**Objet : Demande d'accès concernant Sintra, route 125 a Chertsey**

**Objet : Aménagement et exploitation d'une carrière**

## AVIS DE NON-CONFORMITÉ

**RAPPORT DE VÉRIFICATION**  
Centre de contrôle environnemental du Québec

Figure 2 : Emplacement des mesures d'atténuation

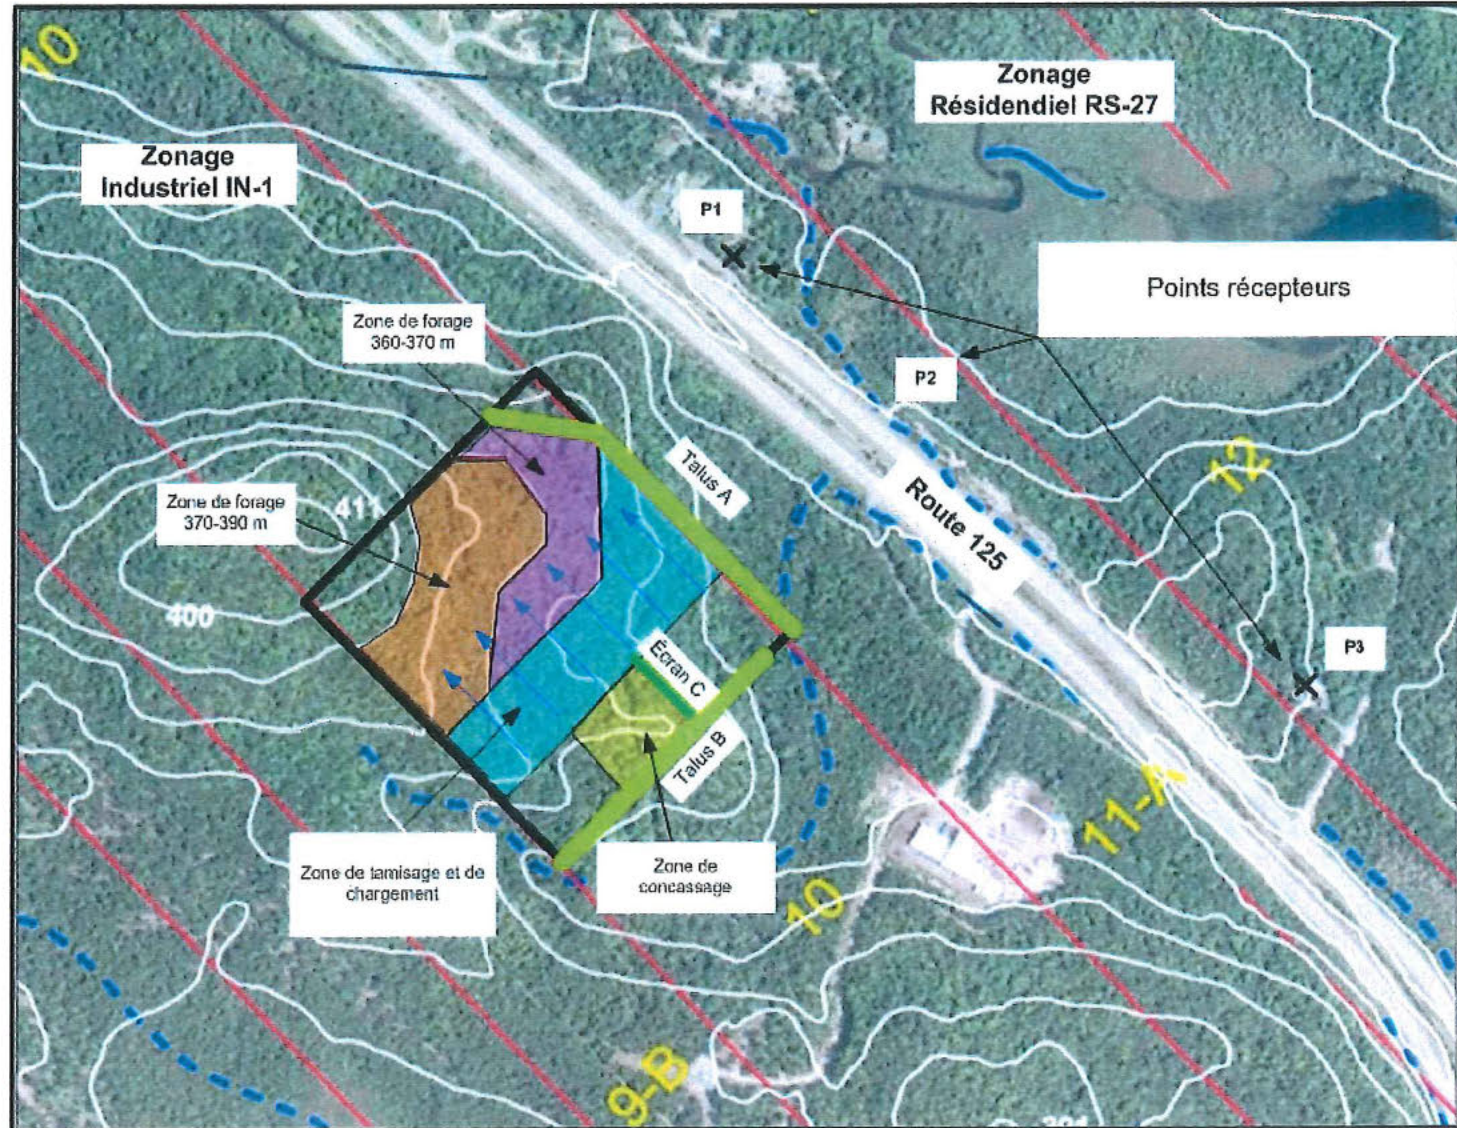
De plus, dans le rapport <sup>art 23-24</sup> document faisant partie du C.A., il est stipulé qu'afin de respecter les critères sonores du Règlement, il est recommandé d'appliquer entre autres les mesures d'atténuation suivantes : implanter un talus (A) de 10m de haut et d'une longueur approximative de 340m, implanter un talus (B) d'une hauteur relative de 5m et d'une longueur approximative de 270m et instaurer un écran antibruit (C) d'une hauteur de 5,5 m le long de la zone de concassage.

- Le nombre de camion/hr n'est pas spécifié.
- Les mesures d'atténuation de bruit qui devaient être construites sur le site (talus-écran) tel qu'exigés à l'étude de bruit faisant partie des documents officiels du C.A. n'étaient pas encore complètement mises en place (le talus présent sur le site n'était pas encore à la hauteur recommandée).
- Il y a dépassement de la norme de bruit au point récepteur 2 (53 dBA au lieu de 45 dBA).
- Dans la section « Résultats et analyse art 23-24 a compagnie ayant effectué le rapport) inscrit : « *Bien que le point P2 soit dans une zone résidentielle, étant donné qu'il n'y a pas de résidence à ce point, il est conseillé de ne considérer ce dépassement qu'à titre indicatif* ».

Il y a manquement en vertu de l'article 123.1 de la LQE (loi sur la qualité de l'environnement) pour ne pas avoir mis les mesures de mitigation tel que spécifié au C.A. et à l'article 12 du RCS (Règlement sur les carrières et sablières), car la carrière, le 30 juin 2016, a émis plus de 45 dBA au P2.

1	<p><b>Manquement :</b> Ne pas avoir respecté l'une des conditions du C.A. daté du 25 juillet 2012 : à savoir ne pas avoir mis en place l'ensemble des recommandations décrites à la section 6,2 du rapport n° PB-2010-0043, intitulé « Étude sonore et recommandations pour l'exploitation d'une carrière située à Chertsey » préparé par art 23-24, daté de mai 2010 et signé par art 53-54 et ce, préalablement au début des opérations de la carrière.</p> <p>Référence légale : 123.1 de la LQE</p> <p>Atteinte à la santé, à la sécurité, au bien-être ou au confort de l'être humain : Très faible risque d'atteinte (mineur)</p> <p>Explication : Le fait de ne pas avoir mis en place les mesures d'atténuation conformément à l'étude de bruit comprise au C.A. a un impact sur le niveau de bruit émis, car ce dernier n'est pas respecté au point réception P2. Toutefois, présentement, ce point n'est pas occupé par une résidence, ce qui en diminue le degré d'atteinte au bien-être et au confort de l'humain.</p> <p>Atteinte à la qualité de l'eau, du sol, de l'air, à la végétation ou à la faune : Atteinte à faible impact (mineur)</p> <p>Explication : La non-conformité des mesures d'atténuation de bruit a un faible impact sur l'eau, le sol, l'air, la végétation ou la faune, car ces mesures sont exigées principalement pour protéger le bien-être/confort de l'être humain.</p> <p>Les conséquences sont : complètement réversibles (mineur)</p> <p>Explication : Conséquences réversibles lorsque le bruit cesse.</p> <p>Vulnérabilité du milieu touché ou susceptible d'être touché : Moyennement sensible, faible superficie (mineur)</p> <p>Explication : La carrière est entourée de zones résidentielles et d'habitations, mais la non-conformité des mesures d'atténuation de bruit a un impact seulement sur une zone résidentielle où il n'y a pas habitation. Donc, c'est moyennement sensible.</p>	Degré de gravité des conséquences : mineur

Considérant que les talus présents lors de l'étude de bruit de juin 2016 (mesure d'atténuation de bruit) étaient temporaires (selon ma compréhension du courriel daté du 13 octobre 2016), **une nouvelle étude de bruit comprenant tous les points exigés au C.A. devra être faite en 2017 (reprise des activités).**

Envoyer un avis de non-conformité pour les manquements observés et décrits dans la conclusion. Informez Sintra qu'une nouvelle étude de bruit comprenant tous les points exigés au C.A. devra être faite en 2017 (reprise des activités).
